Änderung der Verkehrsdarstellungen und der
Windenergiebereiche im Vergleich zur Fassung gemäß
Regionalratsbeschluss vom 23.06.2016 (Stand 2. Beteiligung)
hier: Auszug für das Gebiet des Rhein-Kreises Neuss

Ä3BT-V-KÜ-Mönchengladbach – Jüchen Nr.01

Ä3BT-W-Grevenbroich Nr. 03

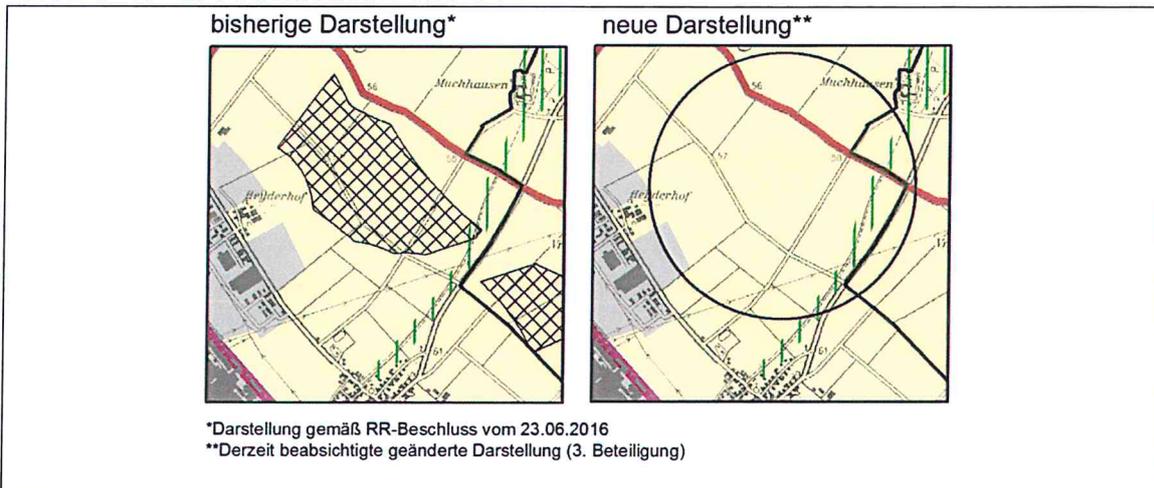
Mit der Streichung werden bzgl. Grev_WIND_036, Grev_WIND_002 und Neu_WIND_002 die Abstände nach Südwesten vergrößert, um a) dem dortigen ASB, der zur 2. Beteiligung vergrößert worden war, Rechnung zu tragen und b) dem nach der Erörterung neu vorgesehenen Sondierungsbereich für ASB (nun auch hier jeweils ein Standardabstand von 800 m Abstand gemäß Kap. 7.2.15 der Begründung, 2. Entwurf; Anlage 1). Gestrichen werden hier die Bereiche Grev_WIND_036 und Grev_WIND_002-B. Es verbleiben Grev_WIND_002-A und der unter einem ha große Bereich Neu_WIND_002.

Ä3BT-W-Grevenbroich Nr. 04

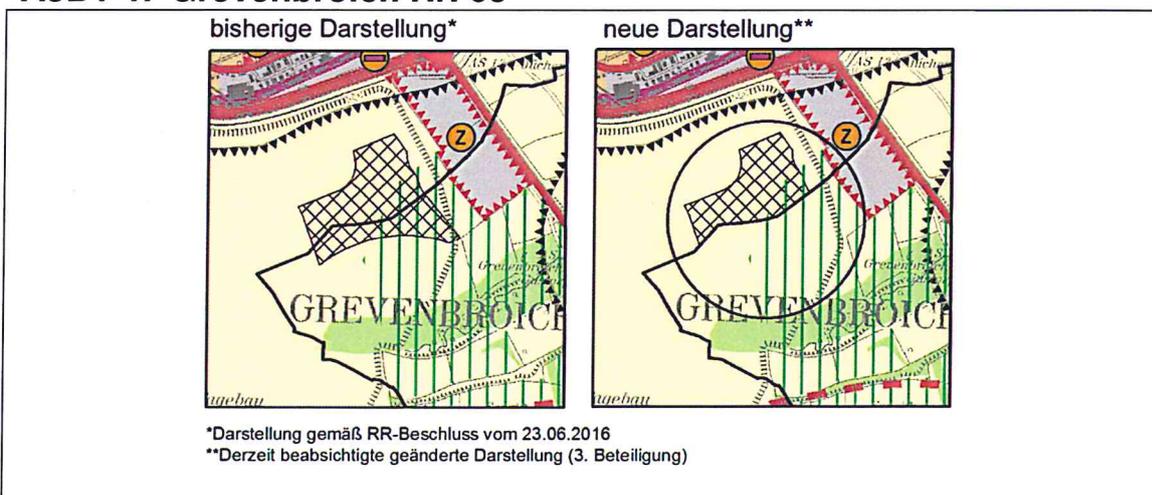
Die Planänderung (Streichung von Grev_WIND_005) ergibt sich aus einem Bündel von Argumenten, die alleine nicht tragen würden, aber in der Summe schon. Sie gelten auch für den weiterhin vorgesehenen Ausschluss von Grev_WIND_026 (Letzterer liegt nordöstlich von Grev_WIND_005 und zugleich südlich L69), der ansonsten aufgrund des vorstehend bereits begründeten Wegfalls von Grev_WIND_003 (südlich Neukirchen) darstellungsfähig gewesen wäre (aufgrund der 2.500 m Mindestabstand-Sonderregelung gemäß Kap. 7.2.15.3.10 der Begründung, 2. Fassung):

Im Ergebnis wurde seitens der Regionalplanungsbehörde zunächst ein Abstand von 1.100 m vorgesehen zum Immissionsort an der K10 südwestlich des Sportplatzes und zu den nördlichsten in FNP-Bauflächen gelegenen Wohngebäuden von Barrenstein.

Aufgrund der Summe der gewichtigen Argumente ist daher angesichts der ganz speziellen Standortbedingungen ein kompletter Verzicht auf Grev_WIND_005 und Grev_WIND_026 seitens des Regionalrates gewünscht und auch von seinem Abwägungsspielraum gedeckt (auch angesichts der quantitativen Auswirkungen und der LEP-Vorgaben).

Ä3BT-W-Grevenbroich Nr. 05

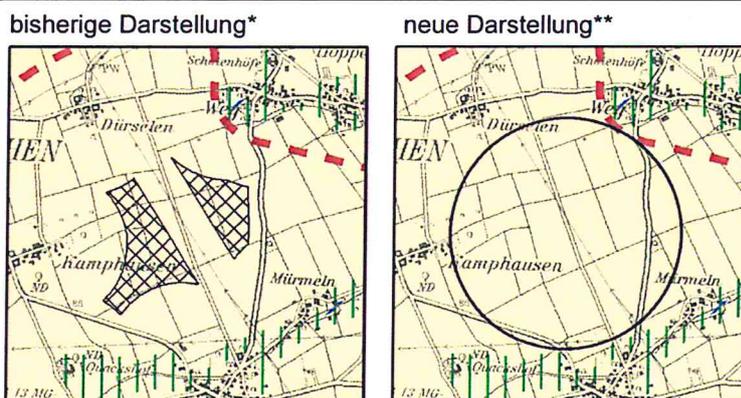
Die Streichung von Grev_WIND_031-A liegt begründet darin, dass die bestehenden WEA nördlich auf dem Gebiet von Jüchen (im dort verbleibenden Windenergiebereich) bereits erhebliche Teile der bestehenden

Immissionsmöglichkeiten mit Blick auf südöstlich in Grevenbroich und nördlich in Jüchen gelegene Wohnnutzungen ausschöpfen. Weitere WEA in Grev_WIND_031-A würden diese Situation verschärfen – wie auch im Beteiligungsverfahren thematisiert wurde. Dies ist besonders kritisch mit Blick auf den östlich gelegenen GIB-Z, denn so wären die Nutzungsmöglichkeiten dort bezogen auf Immissionsmöglichkeiten entsprechend eingeschränkter.

Im Rahmen der Klausurtagung des Regionalrates am 29. und 30.06.2017 wurde vom Regionalrat hier daher eine komplette Streichung des Bereiches Grev_WIND_031-A gewünscht. Dies ist aufgrund der vorstehenden gewichtigen Argumente auch nachvollziehbar – und vom Abwägungsspielraum des Regionalrates gedeckt (auch angesichts der quantitativen Auswirkungen und der LEP-Vorgaben).

Ä3BT-W-Jüchen Nr. 01

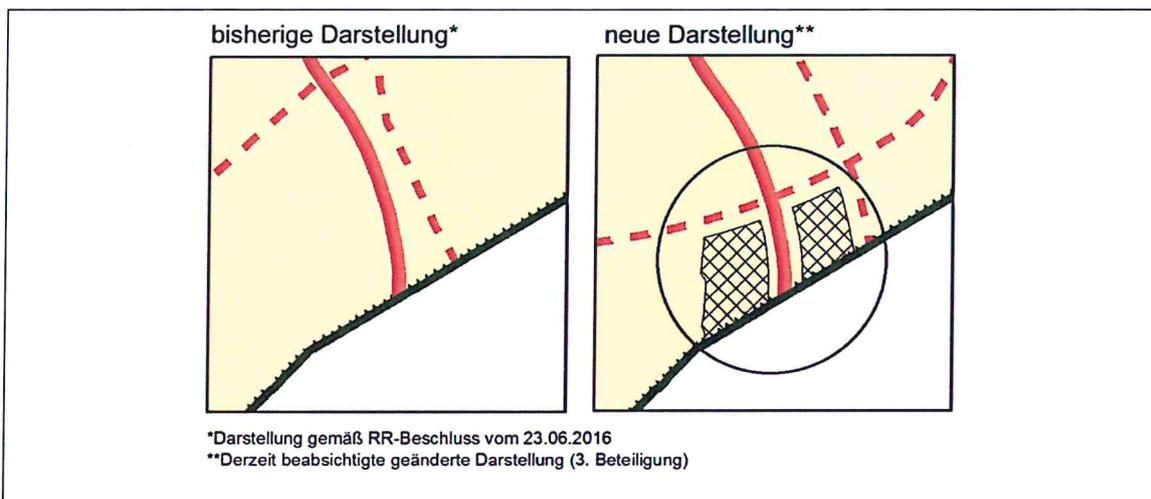
Die Windenergiebereiche Jüc_WIND_002 und Jüc_WIND_003 werden gestrichen gegenüber dem Stand aus der 2. Beteiligung. Denn die Regionalplanung kommt – in Kenntnis der Qualitäten der Bereiche Jüc_WIND_002 und Jüc_WIND_003 für die Windenergienutzung – zum Ergebnis, dass eine entsprechende Schonung des nördlichen Teils der Kommune u.a. zum Zwecke der Naherholung und sozusagen zum Ausgleich für landschaftliche und räumliche Belastungen im Süden nicht nur in der Abwägung vertretbar, sondern auch sachgerecht ist. Dabei floss in die Abwägung auch ein, dass nach neueren Erkenntnissen in Jüchen in rekultivierten Braunkohlenabbaugebieten auch zusätzliche Windenergiebereiche vorgesehen

werden können und sollen (Planänderung). Damit erhöht sich die entsprechende Belastung des südlichen Gemeindegebietes durch Vorhaben der Energieerzeugung und macht eine Schonung des nördlichen Raumes umso sinnvoller. Auch werden dabei die teilräumlichen Beiträge für eine regenerative Energieerzeugung im Planungsraum mit in den Blick genommen.

Ä3BT-W-Jüchen Nr. 02

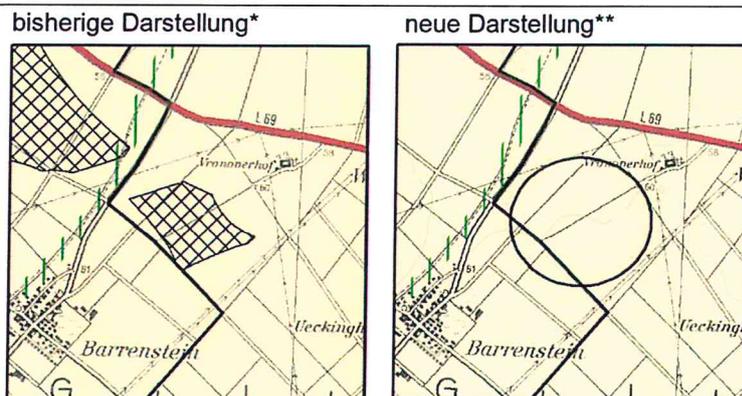
Die nördlichen Bereiche mit Jahreszahlen ab 2021 wurden jedoch nicht im Regionalplan vorgesehen. Denn hier bestehen – wie seitens RWE im Rahmen der Erörterung in Erkrath vorgetragen – Konflikte mit den Rekultivierungsplanungen für den Braunkohlenabbau und hier insbesondere Artenschutzmaßnahmen. Ferner wird in Abstimmung mit dem Gutachterbüro für den RPD, Bosch und Partner nach Auswertung der im Nachgang zur Erörterung noch zur Verfügung gestellten Gutachten für den Sonderbetriebsplan Artenschutz vorsorglich auch auf die nördlichen Teile der südlichen Flächen (Jahreszahlen 2018 und 2019) verzichtet, um möglichen Abstandserfordernissen hinsichtlich künftiger Räume für windenergiesensible Vogelarten gerecht zu werden.

Im Zuge der Entwurfsänderung erfolgt ferner auch eine Anpassung der Straßendarstellungen im Bereich des Tagebaus an die aktuelle Fachplanung.

Der westliche Bereich setzt sich zusammen aus Jüc_WIND_024-C und Jüc_WIND_014-D. Der östliche setzt sich zusammen aus Jüc_WIND_025-B, Jüc_WIND_025-A und Jüc_WIND_013-C.

Ä3BT-W-Rommerskirchen Nr. 01

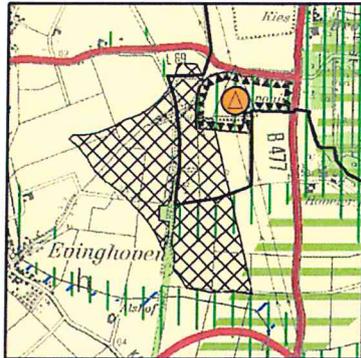
Der Bereich Rom_WIND_002 wird aufgrund der Vorbelastung im Bereich Barrenstein und des reinen Wohngebietes im Osten von Barrenstein gestrichen (Planänderung). Dies geschieht unabhängig davon, ob dort letztlich wirklich keine WEA zulassungsfähig wären. Grund sind vielmehr Vorsorgeüberlegungen im Hinblick auf die Anwohner und vor allem auch die Sorge um die Auswirkungen auf die bestehenden und laut FNP und RPD-Entwurf geplanten gewerblich-industriellen Nutzungen im Westen (und ergänzend der Mindestgröße von 10 ha für evtl. etwas weniger kritischere nördliche Bereiche). Hier sollen die Nutzungsmöglichkeiten nicht unnötig weiter beschränkt werden und der Konflikt nicht weiter verschärft werden. Dabei hat die bestehende gewerblich-industrielle Nutzung aufgrund der hohen Wertschöpfung, der Arbeitsplätze und auch aufgrund der zeitlich vorübergehenden Inanspruchnahmen Priorität gegenüber der Darstellung eines Windenergiebereiches. Dieser Ausschlussgrund gilt auch für die 1 ha große Fläche Rom_WIND_031.

Im südwestlichen Einwirkungsbereich der geplanten Vorrangzone befindet sich die Ortschaft Barrenstein. Diese ist bereits erheblich durch Geräuschmissionen ausgehend von der im Südwesten bzw. Nordwesten der Ortschaft gelegenen großflächigen Industriezone (Industriegebiet Grevenbroich-Ost und weiteres benachbartes Industriegebiet) sowie von dem ebenfalls im Südwesten gelegenen Windenergieanlagen Vollrather Höhe (7 WEA) vorbelastet. Die Struktur im

Ä3BT-W-Rommerskirchen Nr. 02

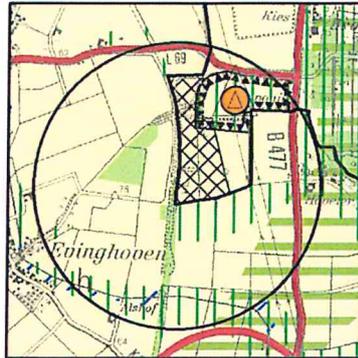
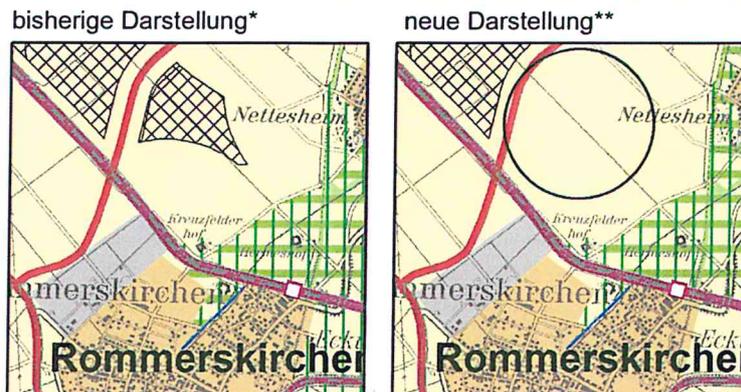
Die Arrondierung zum vorhandenen Windpark Gohr auf dem Stadtgebiet Dormagen ist zwar ein Aspekt für eine Darstellung der angrenzenden Bereiche Rom_WIND_004, Rom_WIND_023, Rom_WIND_024. Es wird jedoch durch einen Darstellungsverzicht (Planänderung) Rücksicht genommen auf die für den Raumbereich Rommerskirchen und Umgebung relativ hohe lokale Freiraumwertigkeit und Erholungsfunktion des Standortes und seiner unmittelbaren Umgebung. Das Gebiet liegt in unmittelbarer Nähe zum Waldnaturschutzgebiet Knechtsteden in Dormagen sowie zum Regionalen Grünzug, welche beide eine besondere Freiraumfunktion darstellen. Dabei wird in die Betrachtung eingestellt, dass in der Umgebung weitere, großflächige und restriktionsärmere Standorte für eine Darstellung als Windenergiebereiche vorgesehen sind.

Ä3BT-W-Rommerskirchen Nr. 03

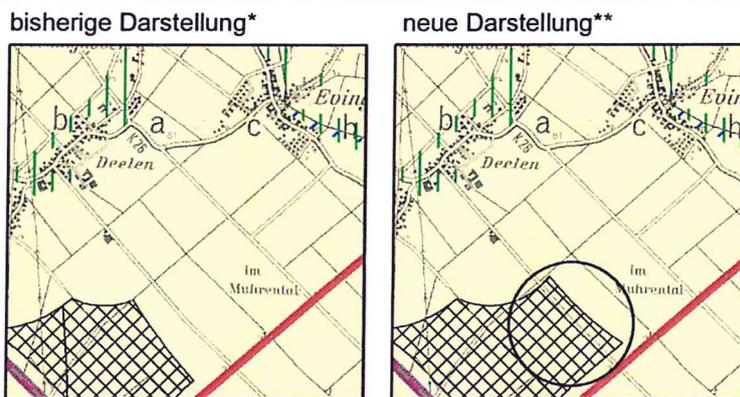
Die Flächen Rom_WIND_029 und Rom_WIND_035 werden aufgrund einer Gesamtbetrachtung verschiedener Aspekte nicht mehr dargestellt (und Rom_WIND_009 weiterhin nicht).

- a) Die Fläche ist eine potenzielle weitere Entwicklungsfläche für eine Feldhamsterpopulation (LANUV Flächenkonzept Feldhamsterförderung) nordwestlich der Hauptortslage und kann bereits heute durch ggf. vorhandene Feldhamster oder Feldhamster aus Wiederansiedlungsvorhaben in der Nähe genutzt werden. Dazu ist zunächst auf den kritischen Status Quo und die besondere Bedeutung von Rommerskirchen hinzuweisen:

- b) Die Fläche befindet sich im Nahbereich zwischen der Hauptortslage Rommerskirchen und Nettlesheim. Dadurch wären deutliche visuelle Belastungen bedingt (einschließlich Sichtbeziehungen zwischen den Ortslagen Nettlesheim und Rommerskirchen), die durch weitere geplante Windenergiebereiche (insb. unmittelbar westlich) verstärkt würden. Auch etwaige – aktuell nicht anvisierte – künftige Siedlungserweiterungsvorhaben zwischen der Hauptortslage und Nettlesheim würden eingeschränkt; wobei dies angesichts der lokalen siedlungsstrukturellen Situation auch im vom hohen Siedlungsdruck betroffenen Großraum von deutlich nachrangiger Bedeutung ist. Diese Aspekte unter b) alleine würden als Abschlussgrund für Rom_WIND_029, Rom_WIND_035 auch deutlich nicht ausreichen.

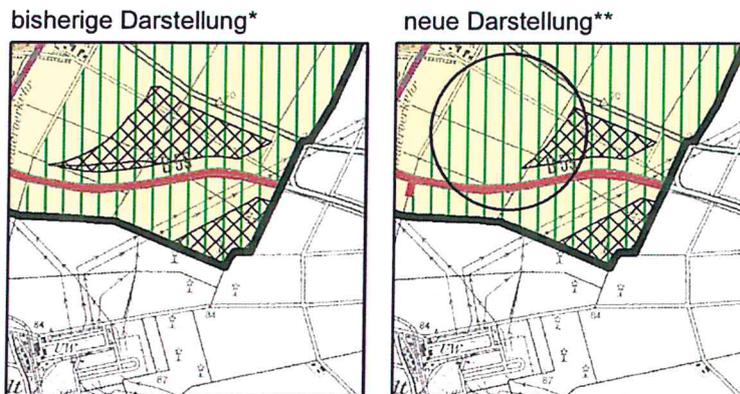
Von Rom_WIND_028 wird Teil Rom_WIND_028-B nun dargestellt (Planänderung), aber der nordöstliche Teil Rom_WIND_028-A weiterhin nicht. Rom_WIND_028-B ergänzt damit die südwestlich ohnehin schon geplante Windenergiebereichsdarstellung.

Denn auf Basis der zweckmäßigen Sonderregelung in Kap. 7.2.15.3.10 der Begründung liegen nordöstliche Teile von Rom_WIND_028 (028-A) trotz der Streichung von Rom_WIND_004, Rom_WIND_023, Rom_WIND_024 (bisheriger Nichtdarstellungsgrund waren die 2.500 m) zu nah an dem bereits für WEA genutzten und somit besonders geeigneten Bereich Dor_WIND_001.

Nur die Bereiche (028-B) außerhalb des Abstandes vom 2.500 m zu Dor_WIND_001 sollen nun dargestellt werden, da dies nach der Streichung von Rom_WIND_004, Rom_WIND_023 und Rom_WIND_024 vom Abstand her (d.h. den besagten 2.500 m) möglich ist und keine weiteren Ausschlussgründe gegeben sind.

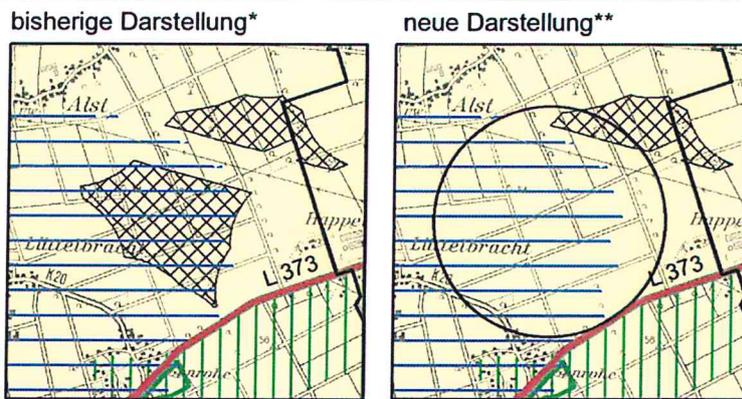
Prinzipiell gelten auch hier die Ausführungen unter a) bei den Flächen Rom_WIND_029 und Rom_WIND_035. Allerdings ist hier zu bedenken, dass es bereits eine Vorprägung durch WEA im Bereich Rom_WIND_021 gibt, die in der „Waagschale“ die Eignung des Standortes für eine Windenergiebereichsdarstellung erhöht. Hinzu kommt, dass östlich der Hauptortslage ohnehin bereits größere Feldhamster-Vorkommensbereiche und potentielle Entwicklungsflächen gemäß LANUV-Daten bestehen. Vor diesem Hintergrund ist eine Darstellung dieser Bereiche als Windenergiebereiche in der Gesamtabwägung zumindest bzgl. des Hamstertemas weiterhin sachgerecht (Streichungen aufgrund anderer Gründe bleiben unberührt).

Allerdings hat sich bei den geplanten Sondierbereichen für ASB nach der 2. Beteiligung eine Änderung dahingehend ergeben, dass nun ein neuer ASB-Sondierbereich östlich der westlich gelegenen Ortslage vorgesehen ist. In Folge dessen müssen gemäß dem Kriteriengerüst in Kap. 7.2.15 der Begründung die Windenergiebereiche so zurückgenommen werden, dass ein 800 m Abstand gewährleistet ist. Dadurch ergibt sich die vorliegend geplante Teilstreichung (von Rom_WIND_019 und Rom_WIND_033 werden Rom_WIND_019-B und Rom_WIND_033-B gestrichen und es verbleiben Rom_WIND_019-A und Rom_WIND_033-A).
